HVIDBOG

LOKALPLAN NR. 1302

TIDSELBJERGET, ETAPE 2 NYT BOLIGOMRÅDE I SLAGELSE

JUNI 2025

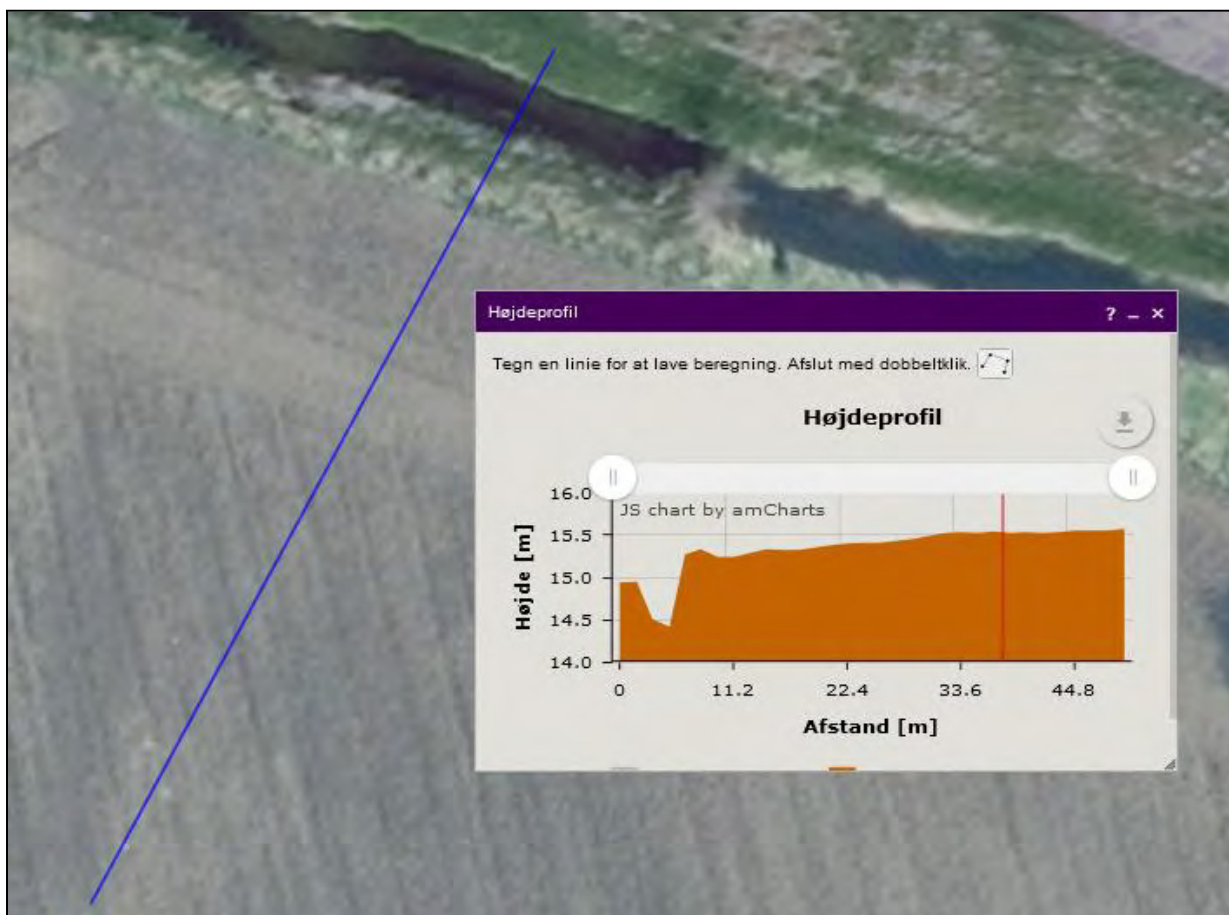
Vi savner dokumentation for, at vandet kan iltes, som påstået af WSP.

Vi savner generel forståelse for iltningen i Miljøvurderingen.

Vi savner, at den eksisterende udledningstilladelse var efterlevet ved etableringen med sten i udløbet og det kan måles, at vandet reelt iltes med 80 % mætning året rundt.

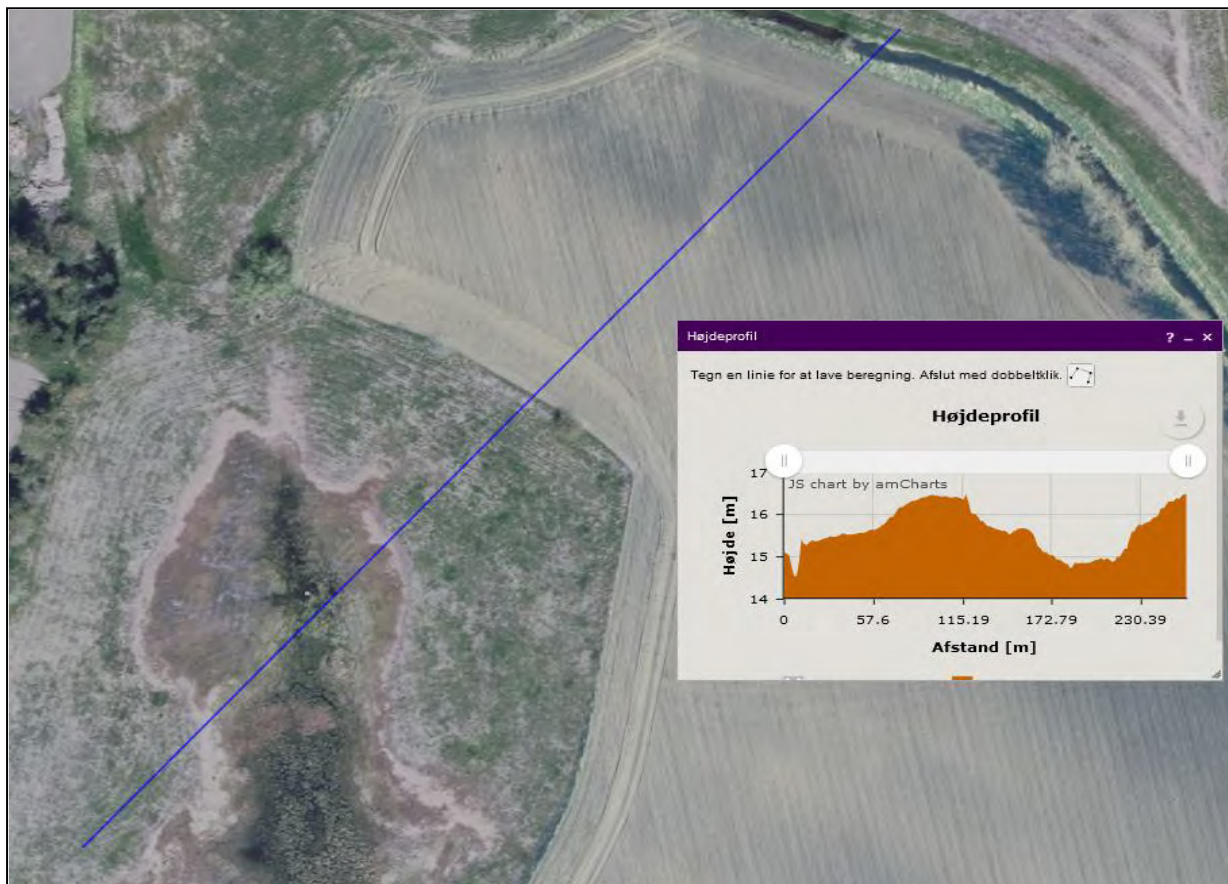
Fald forholdene på de sidste meter af røret fra Rosenkildevej er nærmest 0.

Selvom røret åbnes de sidste 250 meter vil faldforholdene næppe muliggøre den ønskede iltning af vandet.

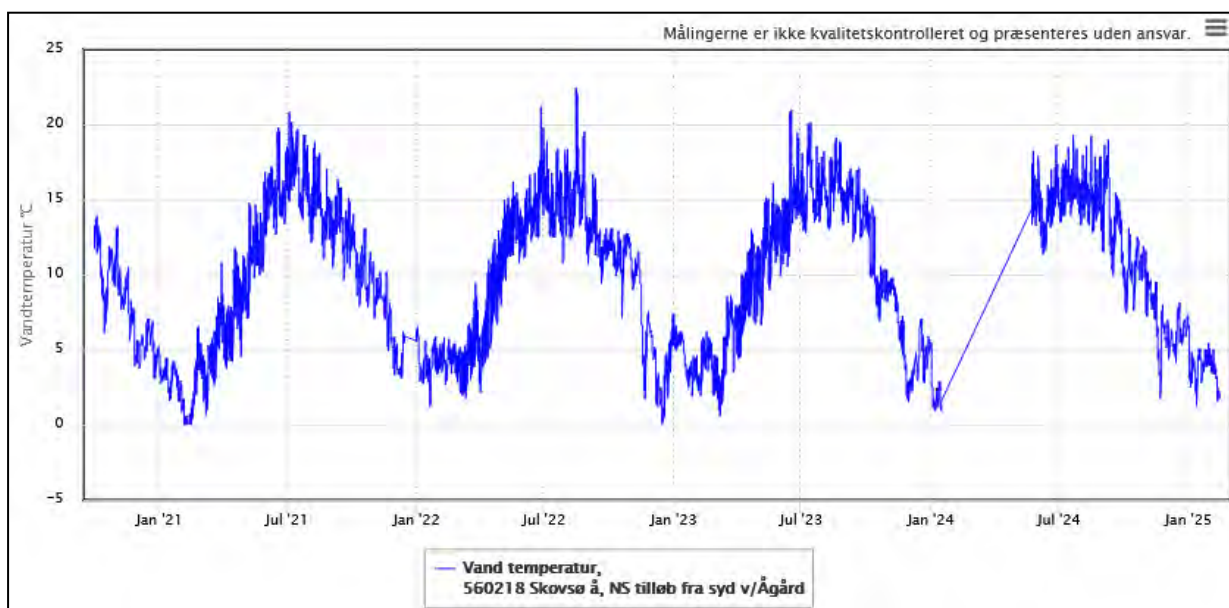
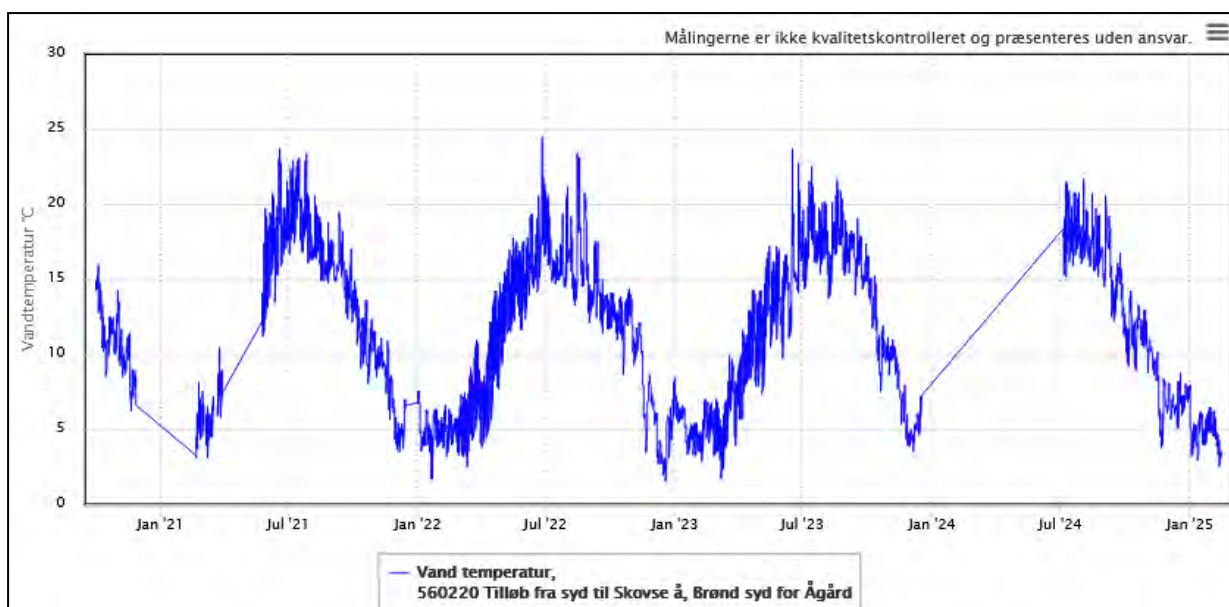
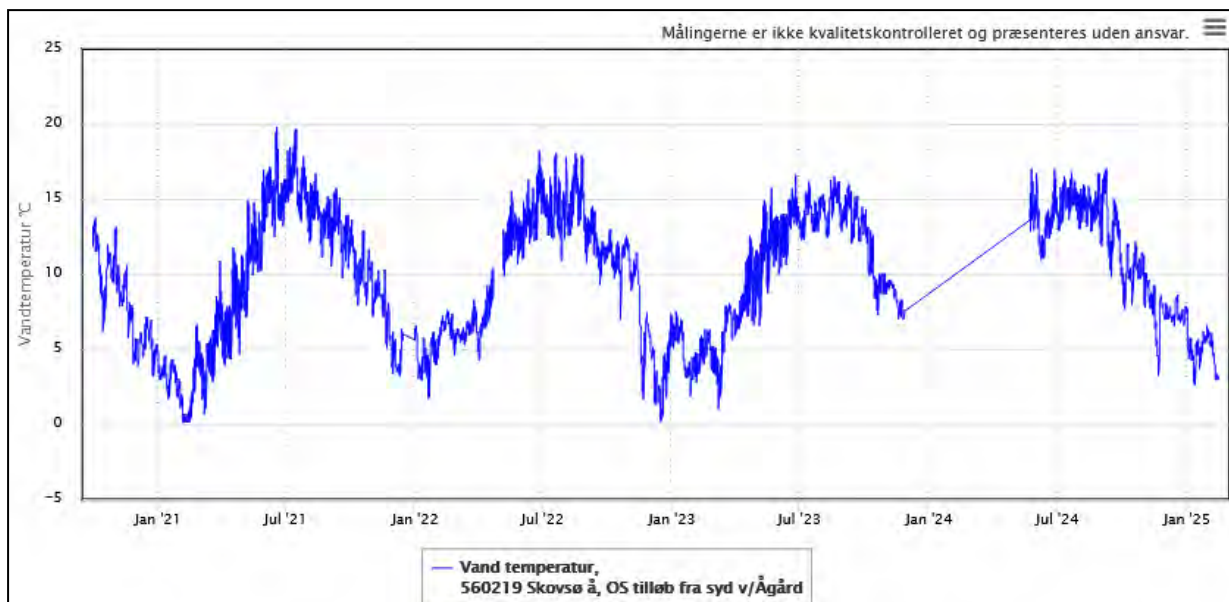
! Det betyder at temperatur påvirkningen - kumuleret - kan bliver op til 1,75 grad alene fra det aktuelle udledningspunkt.

! Udledningen herfra kan udgøre 7,5 l./sek., mens sommer-median-minimum-vandføringen i recipienten er under 5 l./sek.

! Ud fra de sparsomme data, der findes om sommer-median-minimum-vandføringen kan vi dog nemt udlede, at der alene fra Tidselbjerg 2 udstykningen kan optræde en dominerende påvirkning af vandkvaliteten i recipienten.

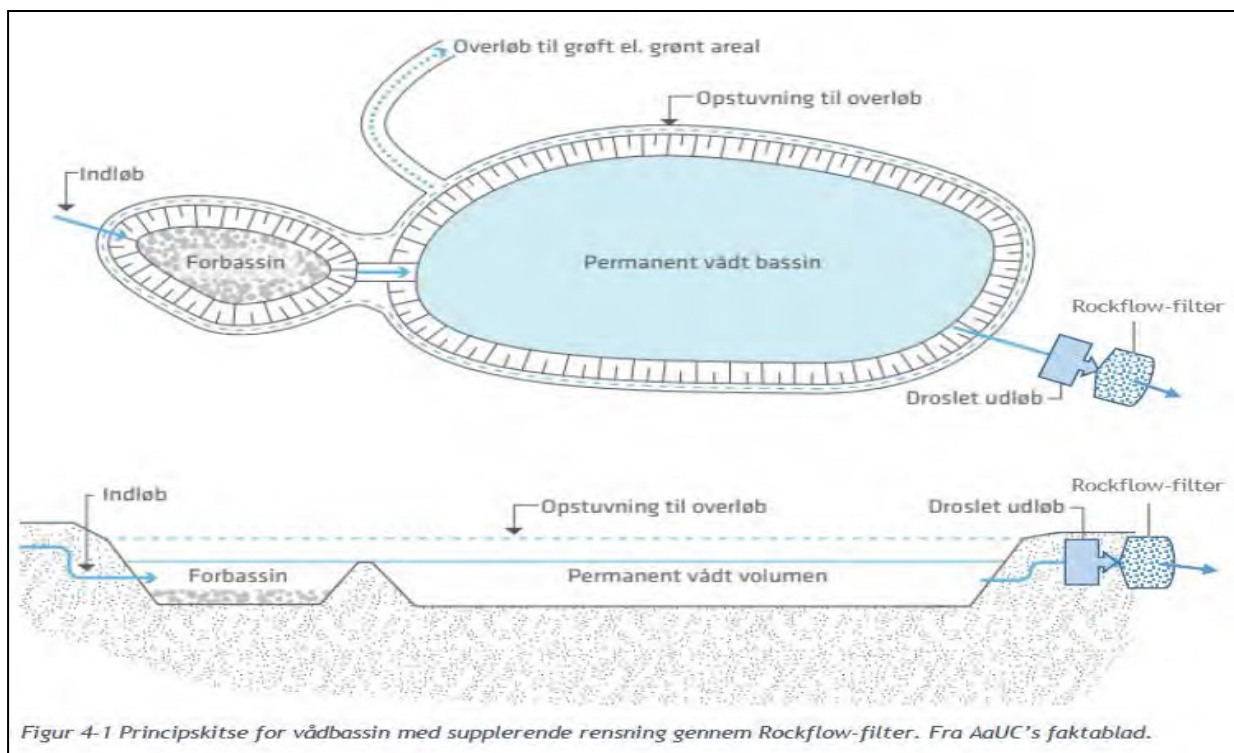
For at vurdere både den resulterende generelle og maksimumkoncentration i vandfasen, anvendes vandløbets middelfaststrømning, som er fastsat til 9,2 l/s/km², hvilket er fastsat på baggrund af statistiske beregninger for Gudum Å fra en hydraulisk beregning der er lavet i 2018.

UFV er dybt uenige i, at middelfaststrømning kan anvendes i et så lille vandløb med en ekstrem lav sommer vandføring, der kan underskride den samlede udledning fra udledningspunktets samlede opland.

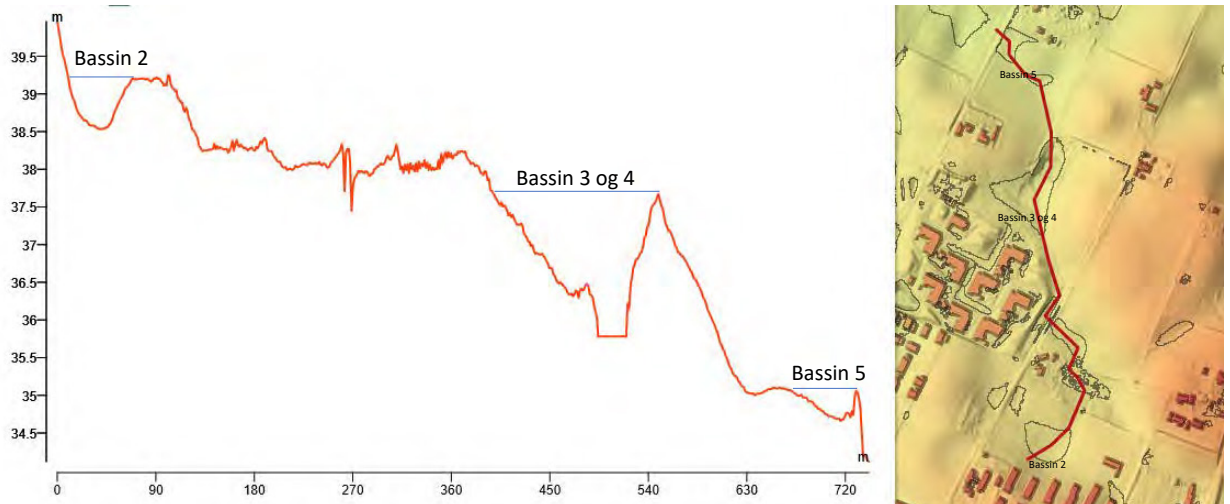
Bassin 5 og 6 vil mangle volumen, og dermed vil der være behov for at grave ud. Bassin 6 er uden for etape 2's område, men modtager vand fra etape 2. Derfor bør man indtænke, hvordan dette volumen skal realiseres. F.eks. om matriklen skal erhverves eller om der skal findes anden forsinkelse indtil etape 3 realiseres.

Bassin 7 og 8 mangler ligeledes volumen, men dette er ikke et behov lige nu, da disse er tilknyttet etape 3. Når der foreligger en bebyggelsesplan for etape 3 bør bassin behov genberegnes ud fra mere aktuelt befæstet areal.

Bassin T-0 Hvedevej

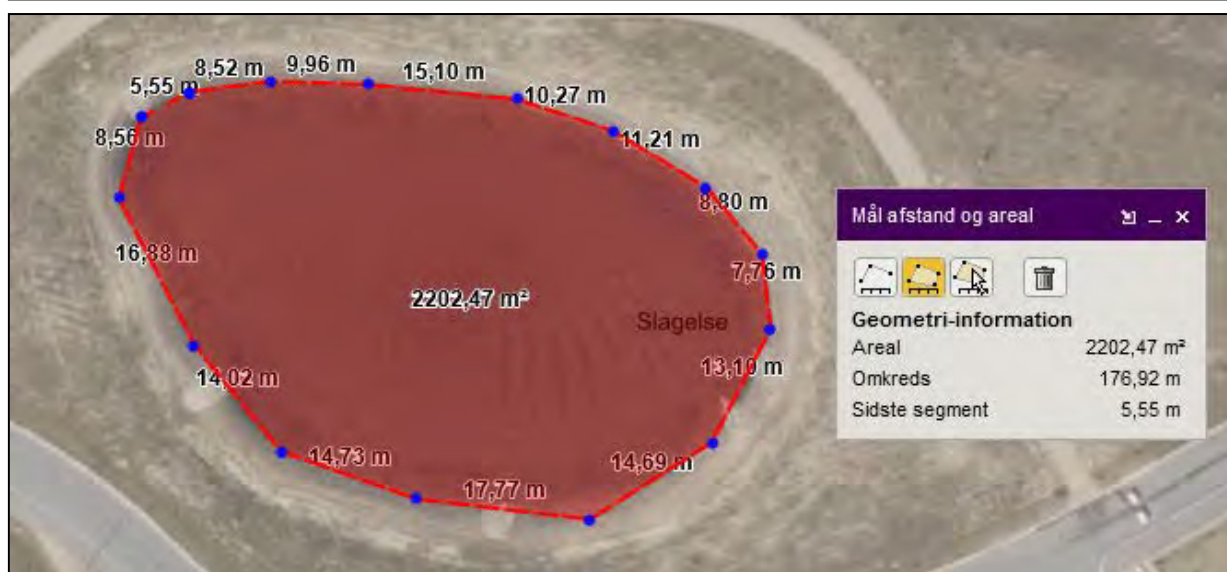
Sigtedybde på få cm. i bassin T-3 – det er det "rensede overflade vand" vi lukker ud i vores vandmiljø.
